海蓝椰风东侧酒店项目

JDWH-01-D04 地块方案变更说明

海蓝椰风东侧酒店 规划及建筑方案变更设计

剖面变更

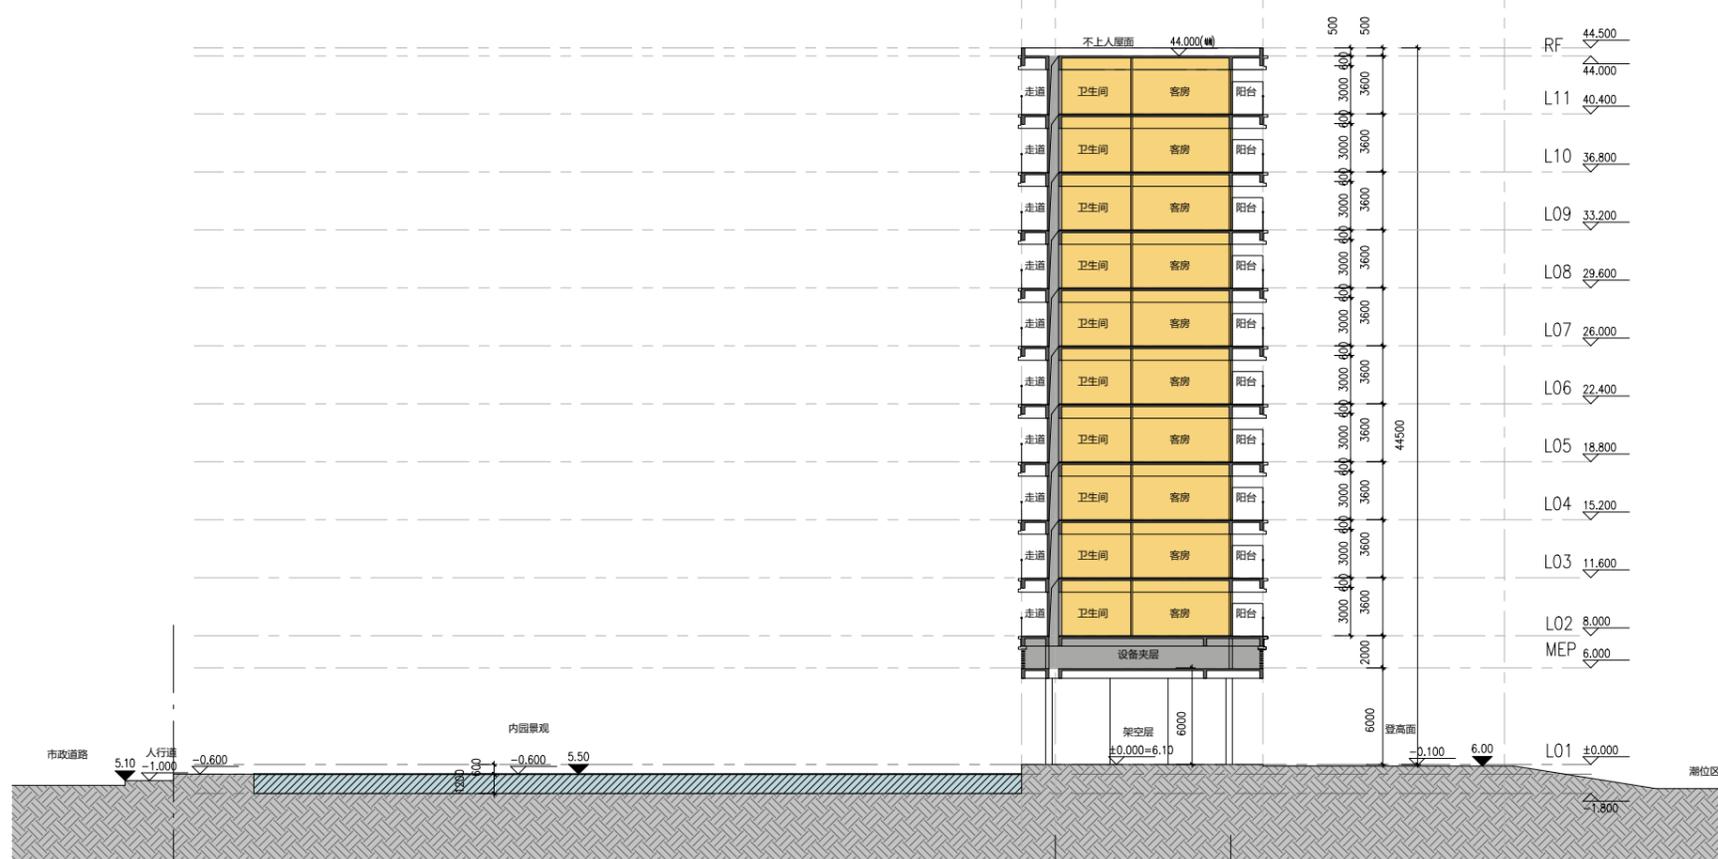
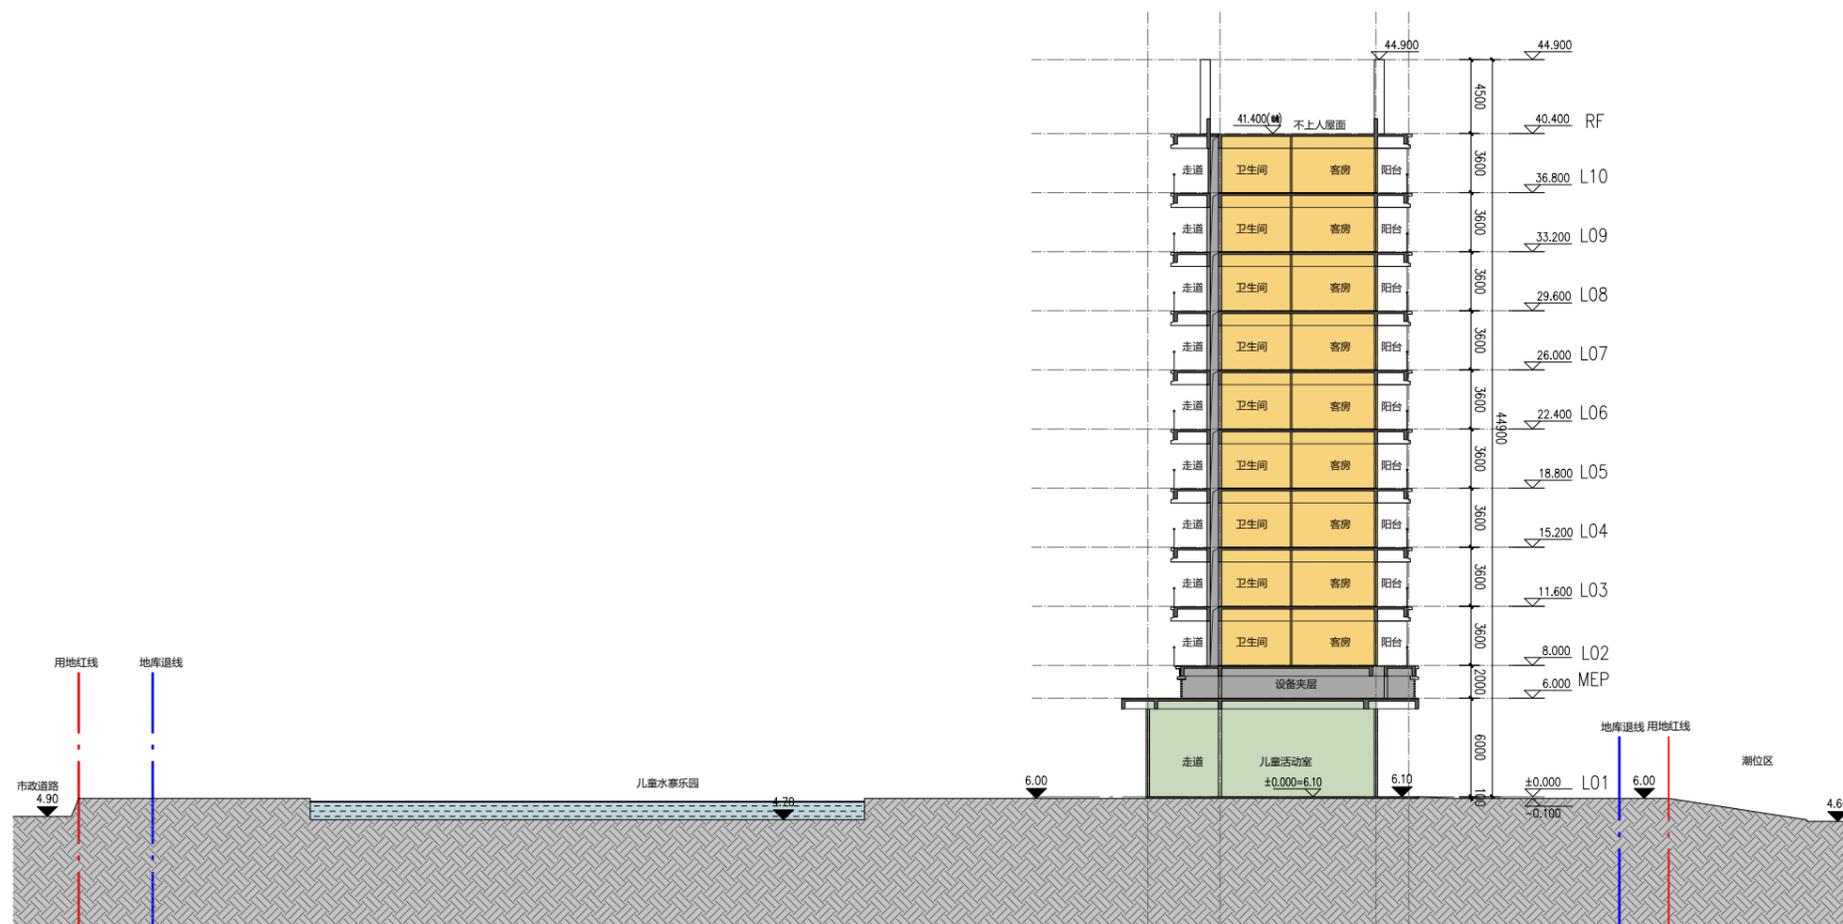
- 1、建筑层数由11层调整至10层；
- 2、场地水乐园区域范围调整。
